改善箇所説明図

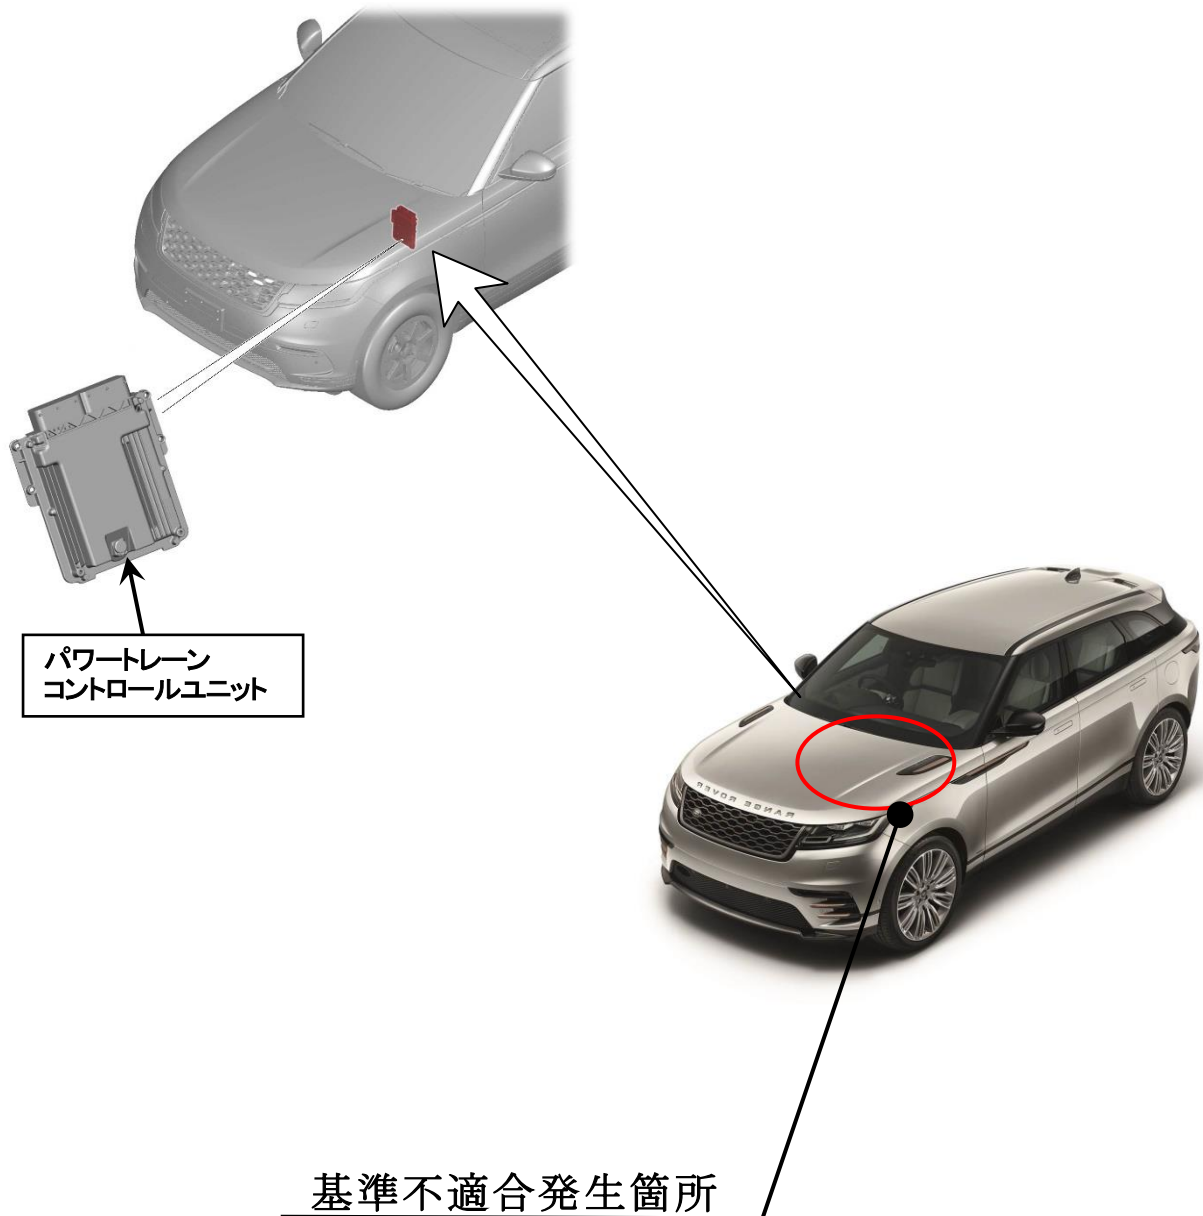
パワートレインコントロールユニットにおいて、プログラムの仕様指示が不適切なため、誤ったプログラムが搭載されている。そのため、SCR監視機能が正しく働かず、アイドルストップが機能しない、及び、排出ガスが基準を満足しなくなるおそれがある。

全車両、パワートレインコントロールユニットのプログラムを正規のプログラムに書き換える。

識別：助手席ドアヒンジボルトに白ペイントを塗布する。
